KOMISE PRO ARCHITEKTURU A URBANISMUS

KAU-23-06

ze dne 15.6.2023 9:00 - 12:30

DÍLČÍ ZMĚNA **Zm6.10**

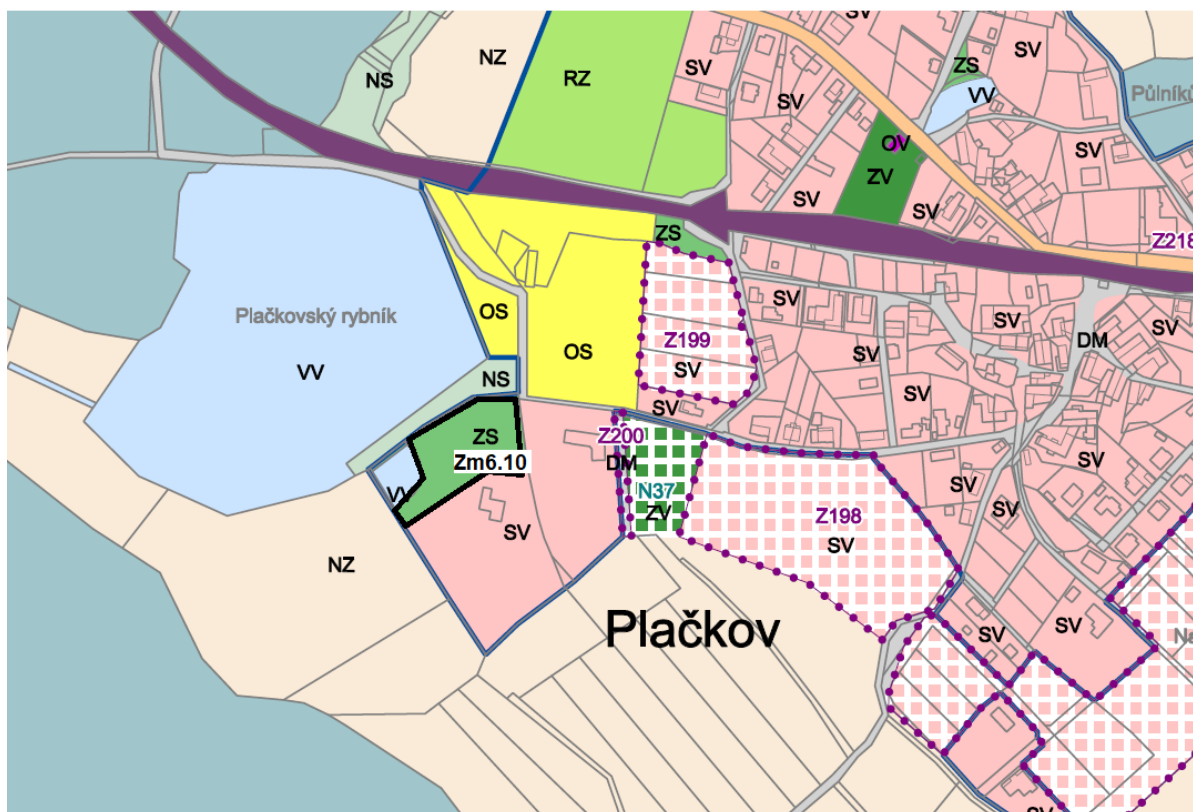
Závěr KAU	KAU nedoporučuje zařadit požadavek do změny č.6 ÚP.
Hlasování závěru	ANO - 4 , NE - 1 , ZDRŽEL SE - 0
Odůvodnění	Jedná se o plochu původně volně přístupného břehu rybníka. Vymezení zastavitelné plochy i pro zahrady umožňuje oplocení plochy a tedy vyjmutí z veřejného prostoru, přesto by však s ohledem k zachování biodiverzity místa a charakteru zeleně v okolí rybníka měly tyto plochy být ponechány jako plochy zahrad bez staveb.

Doplnění:

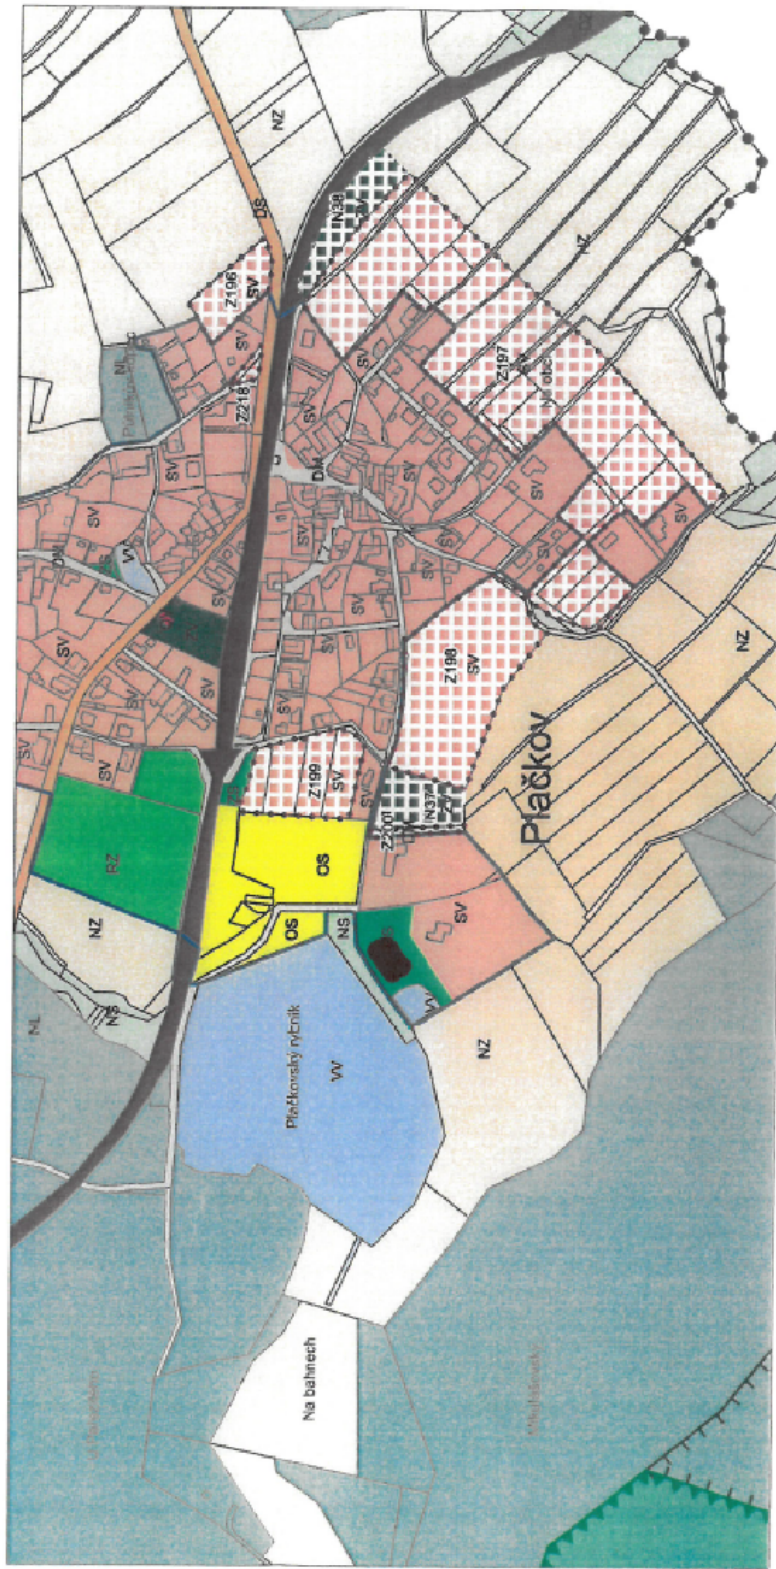
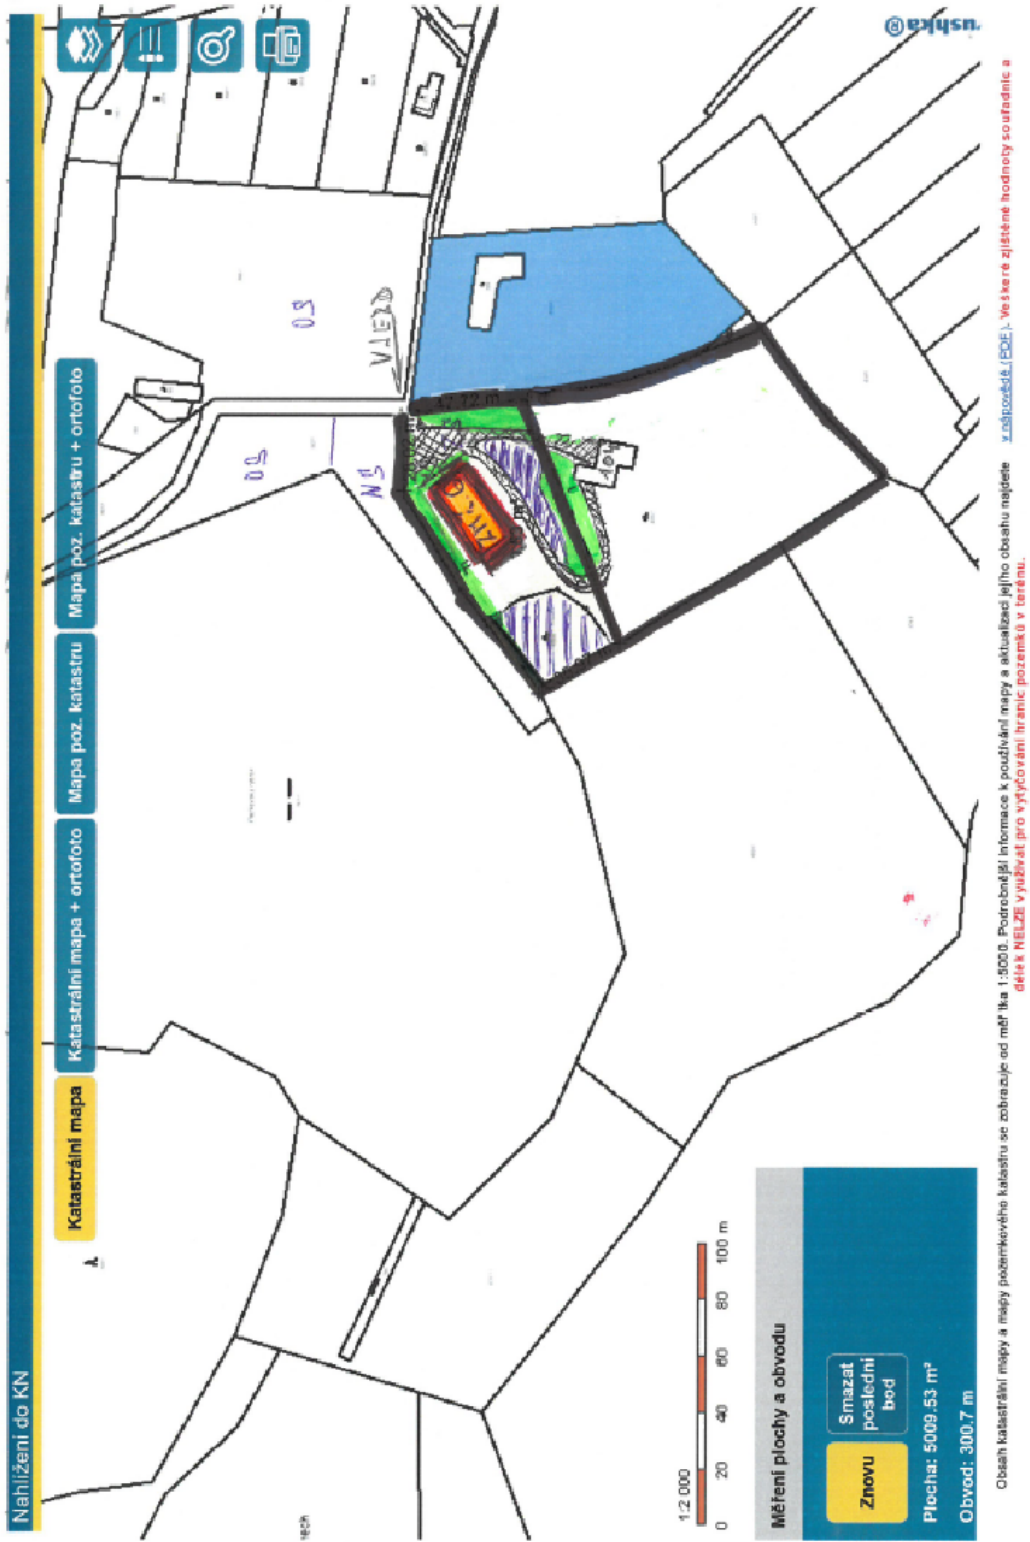
Závěr KAU-23-02	KAU nedoporučuje zařadit požadavek do změny č.6 ÚP.
Hlasování závěru	ANO - 4 , NE - 0 , ZDRŽEL SE - 0
Odůvodnění	Komise souhlasí s předchozím odůvodněním. Jedná se o plochu původně volně přístupného břehu rybníka. Vymezení zastavitelné plochy i pro zahrady umožňuje oplocení plochy a tedy vyjmutí z veřejného prostoru, přesto by však s ohledem k zachování biodiverzity místa a charakteru zeleně v okolí rybníka měly tyto plochy být ponechány jako plochy zahrad bez staveb.

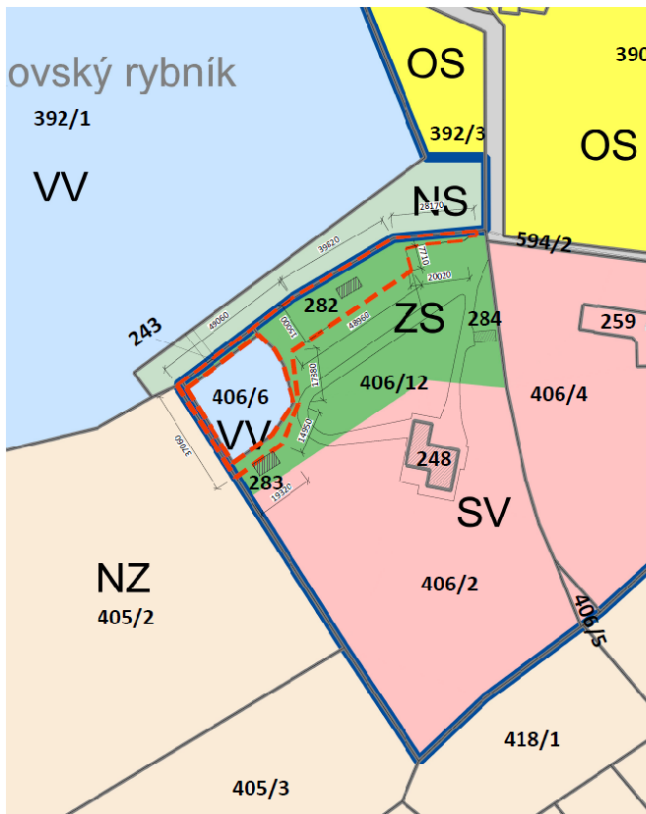
Závěr KAU	KAU doporučuje zařadit požadavek do změny č.6 ÚP.
Hlasování závěru	ANO - 3 , NE - 0 , ZDRŽEL SE - 1
Odůvodnění	Komise doporučuje zařadit požadavek do změny č.6 ÚP na základě předložené studie jednopodlažního rekreačního objektu. Vymezená plocha ZS by měla tvořit souvislý pás a neměla by být narušena tvarem parkoviště. Komise nedoporučuje změnu na funkční plochu SV, ale doporučuje v rámci tvorby UP vytvořit funkční plochu s individuální regulací z hlediska omezení výšky (podmínka jednopodlažní stavby) a z hlediska maximální zastavěnosti na principech předložené architektonické studie.
